## Bescheid

über die Ergänzung der  
allgemeinen Bauartgenehmigung  
vom 15. September 2020

**Nummer:**  
**Z-19.14-2123**

**Gegenstand des Bescheides:**  
**Bauart zum Errichten der Brandschutzverglasung**  
**"PROMAGLAS F1-Systemkonstruktion F 30" der Feuerwiderstandsklasse F 30 nach**  
**DIN 4102-13**

Abbildung 1: Glasaufbau

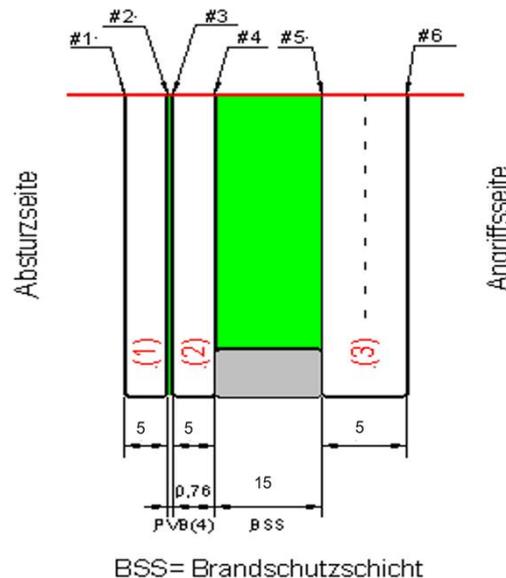
Die Verbundglasscheiben müssen den in Abbildung 1 dargestellten Glasaufbau aufweisen:

Die Orientierung der Glasscheiben hinsichtlich Angriffs- und Absturzseite ist zu beachten.

Schichten (1) und (2):

- Es sind Scheiben aus
  - thermisch vorgespanntem Kalknatron-Einscheibensicherheitsglas (ESG) nach DIN EN 12150-2<sup>1</sup> oder
  - heißgelagertem Kalknatron-Einscheibensicherheitsglas nach DIN EN 14179-2<sup>2</sup> zu verwenden

Die Dicke der Einzelscheibe muss  $\geq 5$  mm bis  $\leq 15$  mm betragen.

- Alternativ dürfen Scheiben aus Floatglas (Kalk-Natronsilikatglas) nach DIN EN 572-9<sup>3</sup> verwendet werden.  
Die Dicke der Einzelscheibe muss in diesem Fall  $\geq 6$  mm bis  $\leq 15$  mm betragen und die maximale Scheibenhöhe ist 3500 mm.

- Die Scheiben dürfen klar oder in der Masse eingefärbt sein.
- Schicht (1) darf auf der Oberfläche #1 nach DIN EN 1096-4<sup>4</sup> beschichtet sein.
- Keramische Beschichtungen (Emaillierungen) sind

Brandschutzschicht (BSS):

- Die Brandschutzschicht muss 15 mm dick sein.

Schicht (3):

- Es ist eine Scheibe aus
  - thermisch vorgespanntem Kalknatron-Einscheibensicherheitsglas (ESG) nach DIN EN 12150-2<sup>1</sup> oder
  - heißgelagertem thermisch vorgespanntem Kalknatron-Einscheibensicherheitsglas nach DIN EN 14179-2<sup>2</sup>

Die Dicke der Einzelscheibe muss  $\geq 5$  mm bis  $\leq 15$  mm betragen.

- Sofern für Schicht (1) und (2) Floatglas (Kalk-Natronsilikatglas) nach DIN EN 572-9<sup>3</sup> verwendet wird, muss die Dicke der Einzelscheibe  $\geq 12$  mm bis  $\leq 15$  mm betragen. Beschichtungen nach DIN EN 1096-4<sup>4</sup> sind dann nur auf der Oberfläche #6 zulässig.
- In allen anderen Fällen sind keramische Randbeschichtungen (Emaillierungen) auf Oberfläche #5 zulässig. Beschichtungen nach DIN EN 1096-4<sup>4</sup> sind auf der Oberfläche #6 zulässig.
- Alternativ darf die Schicht (3) auch aus Verbund-Sicherheitsglas (VSG) bestehen. Dabei gilt Folgendes:
